改善箇所説明図

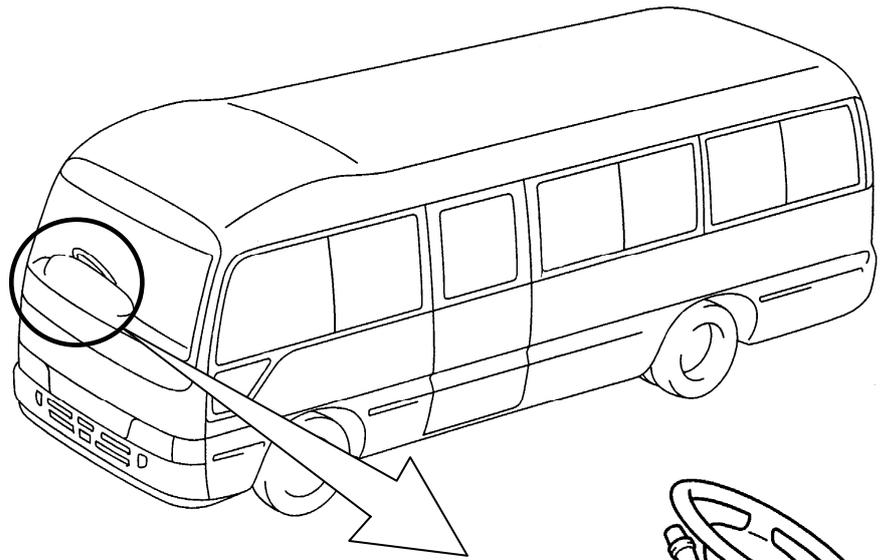
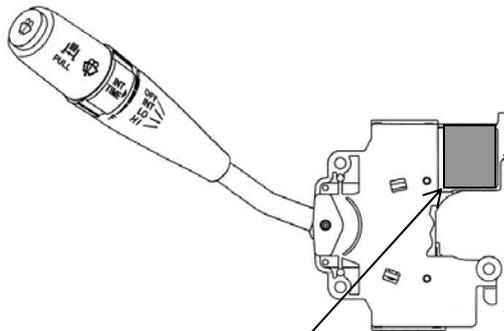
基準不適合発生箇所

ワイパースイッチに取付けられている間欠作動用リレーの接点配置が不適切なため、間欠作動の使用頻度が高い場合、接点が摩耗・脱落してショートすることがある。そのため、ワイパーが作動不良となり、最悪の場合、リレーが発煙・焼損するおそれがある。

改善の内容

全車両、ワイパースイッチを対策品と交換する。
